## 改善箇所説明図

クラッチレバー

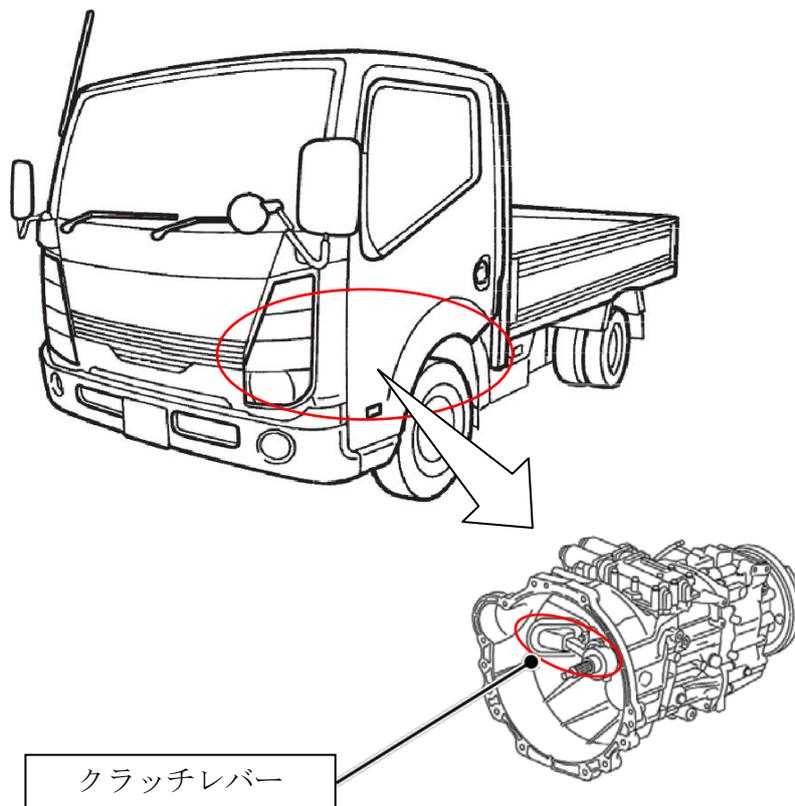
基準不適合発生箇所

自動6速マニュアルモードトランスミッション（6 AMT）搭載車において、令和2年10月29日届出（届出番号4835）の改善措置にてクラッチレバー支点部に塗布したグリスの材質選定が不適切であったため、使用過程でグリスが変質することがある。そのため、クラッチレバーの摺動不良による変速遅れが発生し、そのままの状態で使用を続けると、最悪の場合、クラッチレバーが動かなくなるため、警告灯の点灯及び警告音が鳴動するとともに、保護制御によりギヤが固定されて変速できなくなり、停車後に発進できなくなるおそれがある。

改善の内容：全車両、クラッチレバーを対策品に交換する。

識別：白色のシールをモデルナンバープレートの右横に貼り付ける。
